Oggetto: Valutazione Impatto Ambientale.

Progetto di sviluppo concessione "Colle Santo", proponente CMI Energia SpA.

Osservazioni.

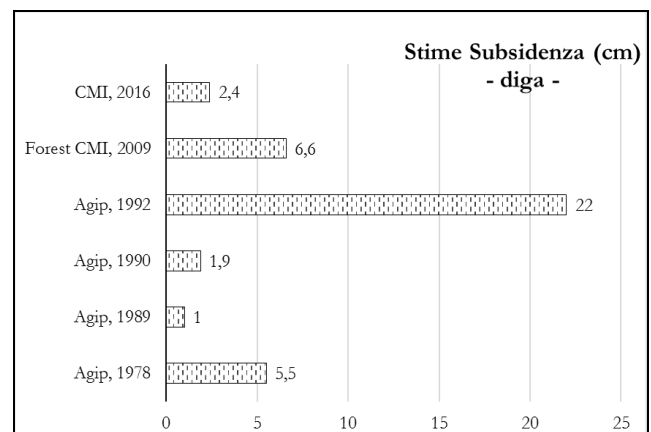
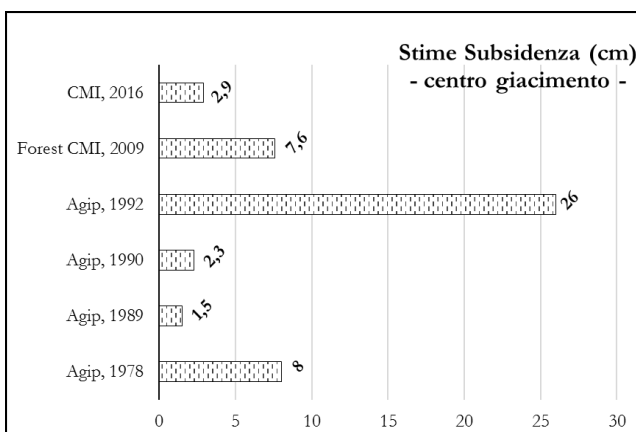
Esposte le dovute valutazioni sulla relazione Marr e Jamiolkowski [ritenuta nello Studio di Dream srl: elemento comparativo (pagg. I, VII, 71 e 72), elemento base di implementazione (pag. 46) e set di dati (pagg. 48, 50, 55, 59)] occorre evidenziare che **anche nella simulazione dello Studio di Dream srl**, sono stati assunti, per ciascuna unità litostratigrafica, valori “univoci” (pagg. 56, 57 e 58) di parametri di resistenza e di deformabilità (*coesione, angolo di attrito e modulo elastico statico dell’ammasso roccioso*) e pertanto, come nel caso Marr e Jamiolkowski, **il modello adottato per la stima della subsidenza risulta essere anch’esso altrettanto non calibrato e validato.**

La predetta considerazione risulta rafforzata dal fatto che tutte le valutazioni effettuate nel tempo dai diversi operatori hanno riscontrato valori diversi di subsidenza¹⁵, così come riassunto nelle tabelle che seguono:
